SOPRINTENDENZA SPECIALE PER IL  
PIANO NAZIONALE DI RIPRESA E  
RESILIENZA

*Oggetto:* **[ID\_VIP: 5869] CERIGNOLA (FG):** Progetto di un impianto eolico, denominato "ALPHA 2", costituito da 11 aerogeneratori della potenza nominale sino a 6 MW, per una potenza complessiva pari a 66 MW, e di tutte le opere accessorie per il collegamento alla rete di trasmissione nazionale, da realizzarsi nel Comune di Cerignola (FG).  
Proponente: AEP S.r.l. (già ATS Engineering S.r.l.)  
Procedura di Valutazione di Impatto Ambientale nell'ambito del provvedimento unico in materia ambientale, ai sensi dell'art. 27 del D.Lgs. 152/2006 e s.m.i.  
Parere tecnico istruttorio della Soprintendenza Speciale per il PNRR

*Layout di progetto su base IGM*

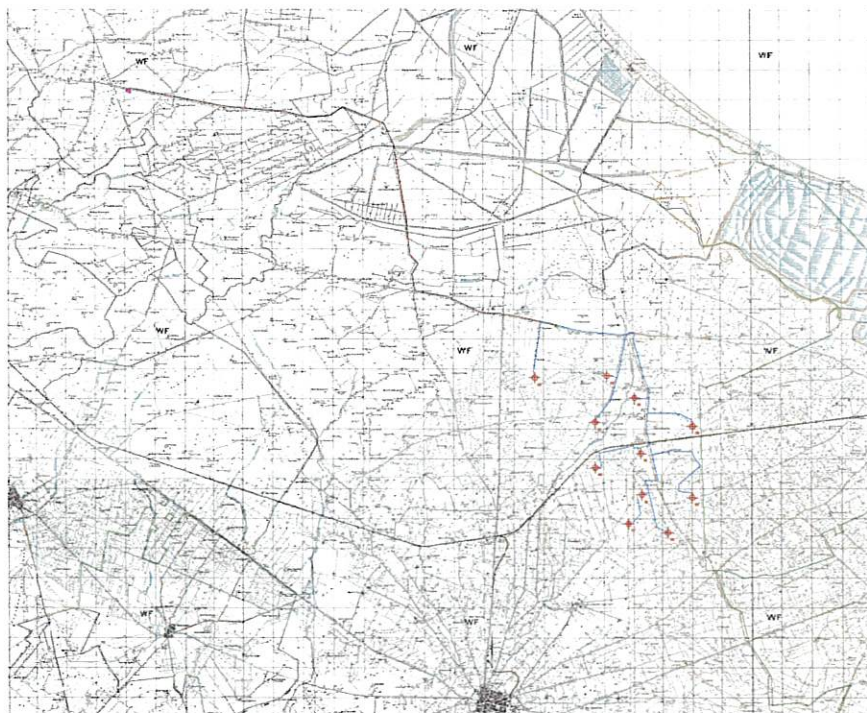
**PREMESSO** che l'impianto eolico di cui trattasi, localizzato nel comune di Cerignola (FG), è composto da n. **11 aerogeneratori**, aventi **altezza complessiva di 230 metri** (180 m di diametro del rotore e 140 m di altezza al mozzo), **fondazioni indirette** su pali (plinti circolari di base con diametro pari a circa 36 m, pali infissi nel terreno ad una profondità tra i 25 m e i 40 m) e potenza complessiva pari a 66 MW;

Stralcio cartografico. Elaborazione della SS PNRR

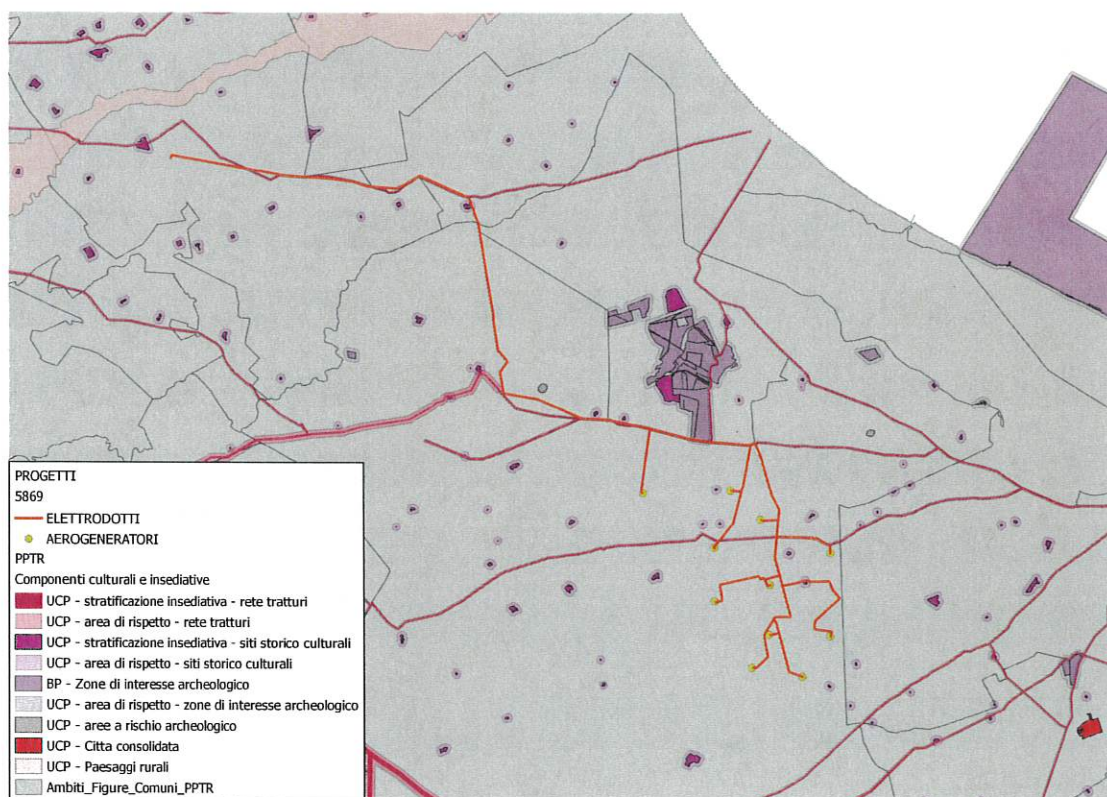
**EVIDENZIATO** che sia il cavidotto interno che quello esterno interferiscono longitudinalmente e trasversalmente con i Tratturi succitati, tutti vincolati con D.M. del 22/12/1983;

**CONSIDERATO**, a riguardo, che a seguito dell'analisi condotta da questa SS PNRR sui dati presenti negli archivi informatici di questo Ministero, come anche visibile nell'immagine di seguito riportata, i cavidotti di progetto **interferiscono per ampi tratti** con i suddetti Tratturi (per un totale circa 10 km);

*Stralcio cartografico. Elaborazione della SS PNRR*

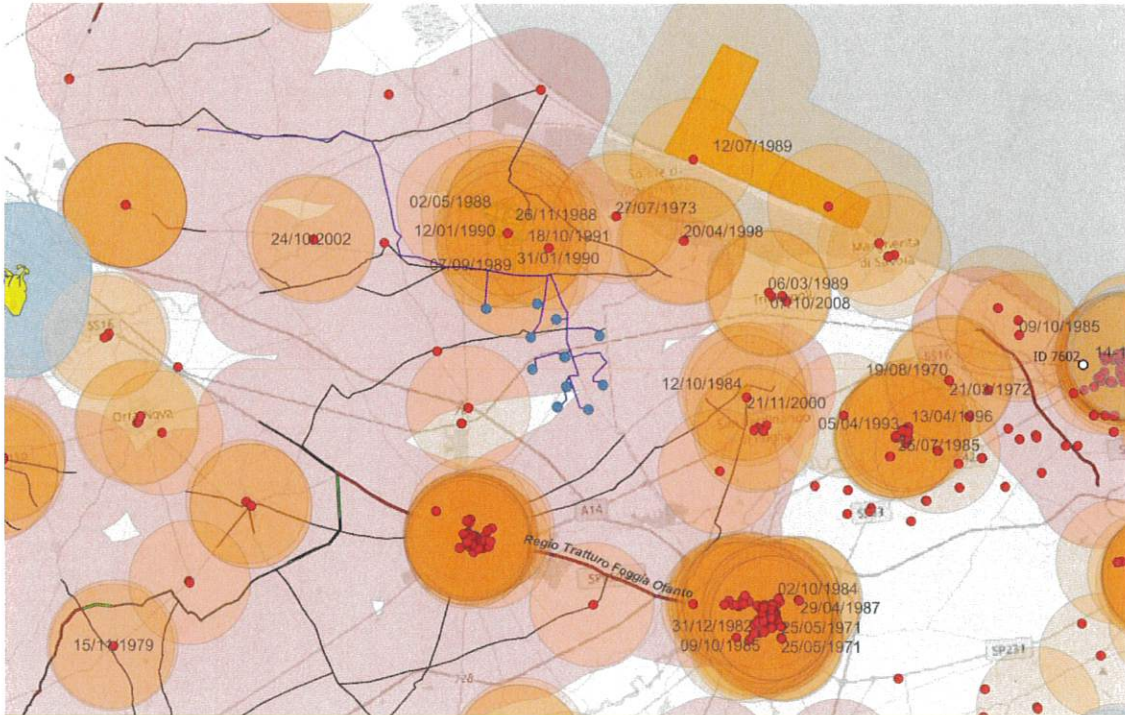
**CONSIDERATO E VALUTATO**, inoltre, che, dalla verifica effettuata ai sensi del D. Lgs. 199/2021, art. 20, co. 8, lettera c-*quater*, come da ultimo modificato D.L. 24 febbraio 2023, n. 13, art. 47, co. 2.1, il progetto in esame **non ricade in area idonea per l'installazione di impianti a fonti rinnovabili**, in quanto interferisce con la fascia di rispetto di beni sottoposti a tutela ai sensi della Parte II del D.lgs. 42/2004;

Si segnala, in particolare, l'interferenza diretta dell'elettrodotta con il Regio Trattarello Foggia Tressanti Barletta e Regio Trattarello Salpitello di Tonti Trinitapoli.

In aggiunta, il cavidotto ricade nell'area di rispetto del sito pluristratificato di Salapia, (vincoli ARC0024, ARC0025, ARC0028, ARC0029, ARC0030, ARC0031, ARC0032, ARC0033, ARC0034; D.M. 12/12/1987; D.M. 02/05/1988; D.M. 26/11/1988; D.M. 07/09/1989; D.M. 25/10/1989; D.M. 12/01/1990; D.M. 31/01/1990; D.M. 02/02/1990; D.M. 18/10/1991).

*Stralcio cartografico. Elaborazione della SS PNRR*

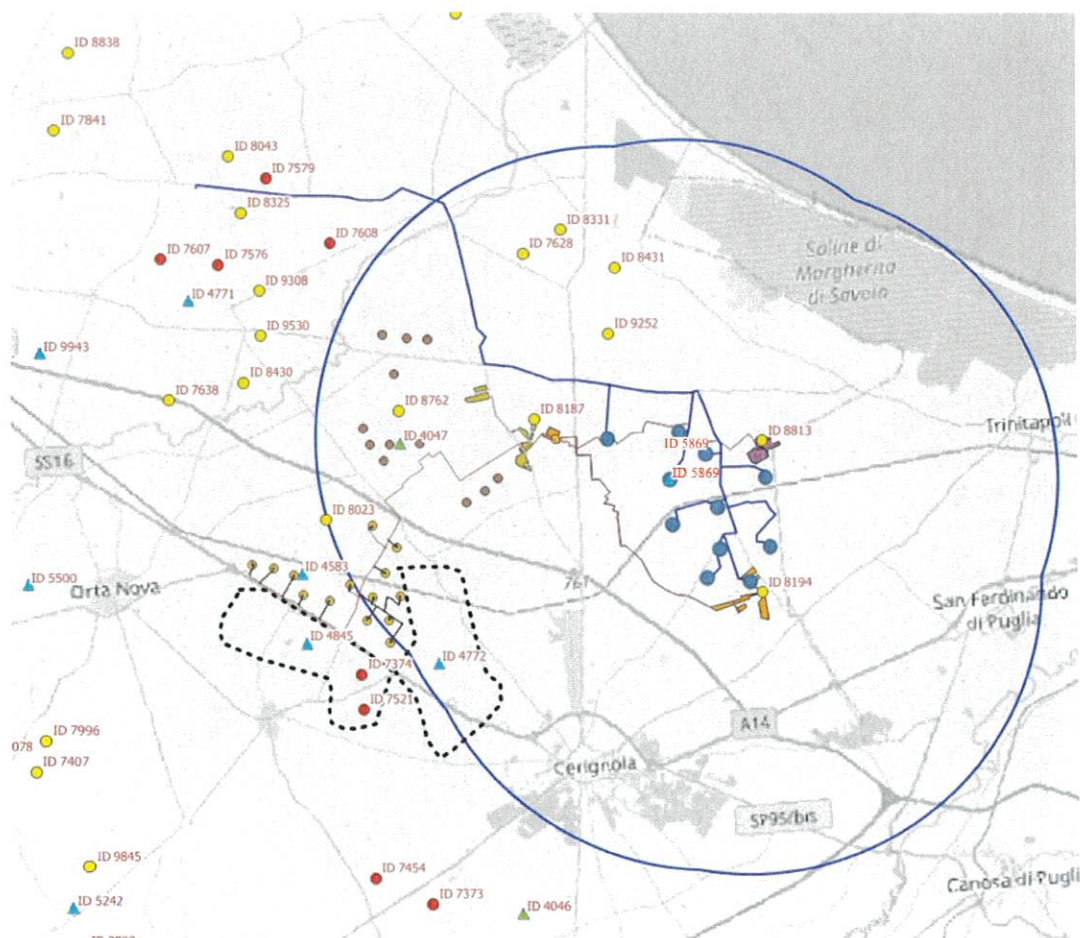
Di seguito si riporta uno stralcio cartografico di elaborazione di questa Soprintendenza Speciale PNRR da cui emerge chiaramente il notevole numero di impianti FER (già realizzati, in corso di realizzazione, approvati ma non ancora realizzati, nonché quelli per i quali è ancora in corso l'istruttoria per l'acquisizione delle relative autorizzazioni), presenti nell'area vasta di indagine e nel territorio circostante l'impianto in esame.

Si ritiene opportuno precisare che, in aggiunta agli impianti rappresentati nella succitata cartografia, è nota a questo Ministero la presenza di un altrettanto rilevante numero di impianti FER le cui procedure seguono un iter di competenza regionale.

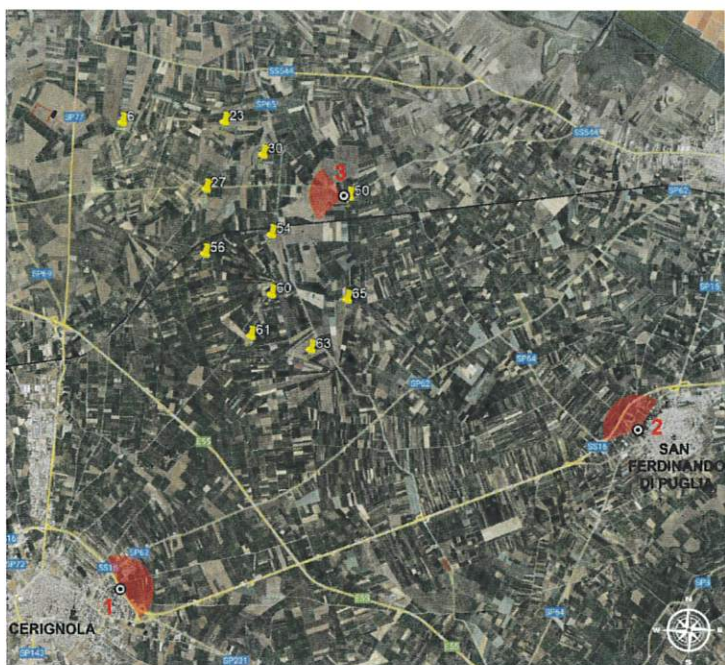
**CONSIDERATO** che la Società proponente, così come visibile dalla Relazione Paesaggistica, ha prodotto **fotosimulazioni non idonee a mostrare il reale aggravio della percezione visiva che il progetto andrebbe ad innescare sul territorio circostante**. Più nel dettaglio:

- Le fotosimulazioni riprodotte analizzano l'impatto percepito solo da n. 3 punti;
- Non sono stati presi in considerazione punti percettivi sensibili dinamici e statici, ai sensi degli artt. 10, 136 e 142 del D.Lgs 42/2004 e ss.mm.ii, ricompresi nell'area vasta di analisi se non nella sola fotosimulazione n. 1, effettuata dal Regio Tratturello Salpitello di Tonti Trinitapoli;
- Le immagini fotografiche non presentano condizioni di piena visibilità (essenza di nuvole, nebbia, foschia, condizioni di luminosità poco favorevoli alla lettura del contesto), inoltre, nella quasi totalità **scattate in modalità "panoramica"**, la quale altera visibilmente distanze e proporzioni della realtà riprodotta;
